改善箇所説明図

改善措置の内容

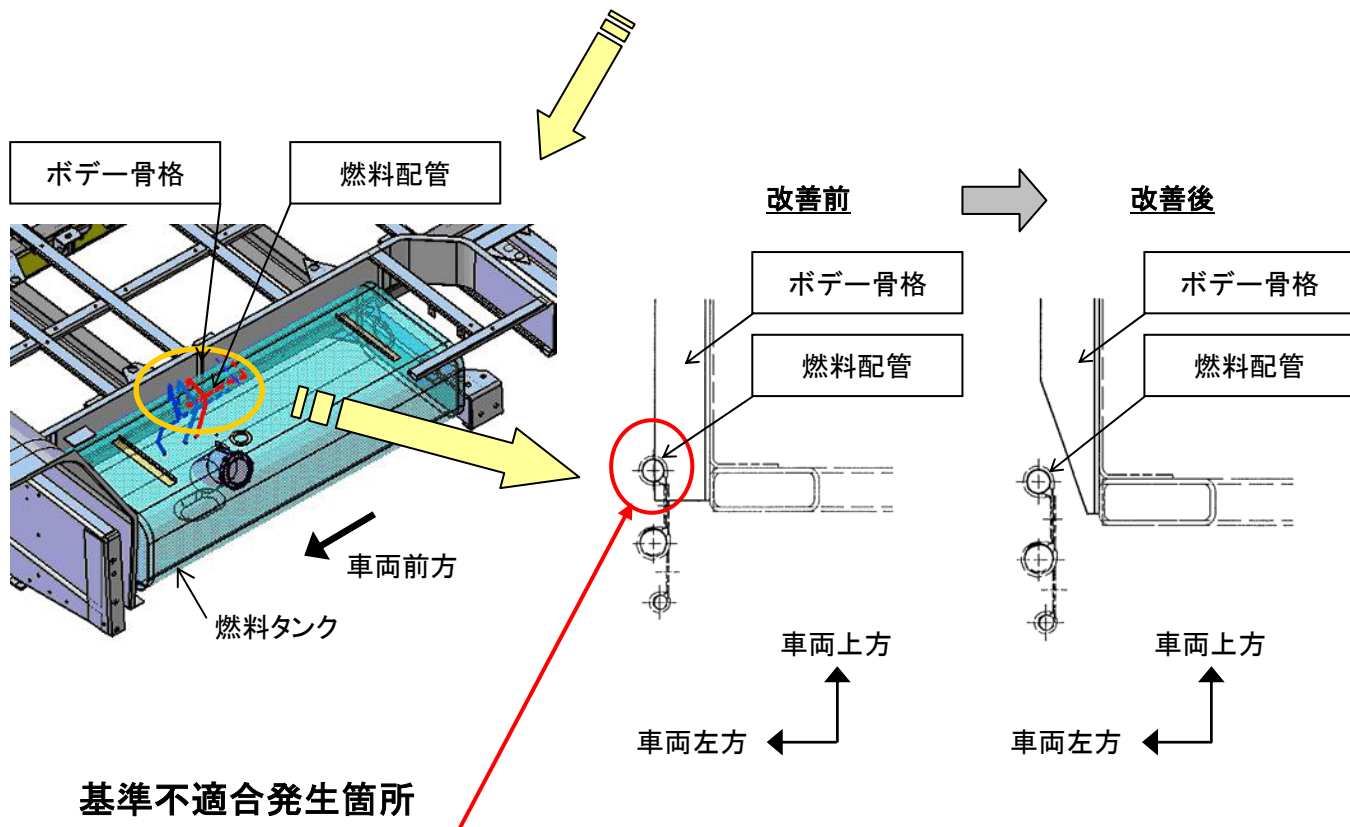
ハイブリッドバスにおいて、ボデー骨格の形状が不適切なため、燃料配管に干渉するものがある。そのため、そのままの状態で使用を続けると、燃料配管が損傷して燃料が漏れるおそれがある。

全車両、干渉部位のボデー骨格を補修し、燃料配管との隙間を確保する。また、燃料配管に損傷がある場合は新品に交換する。
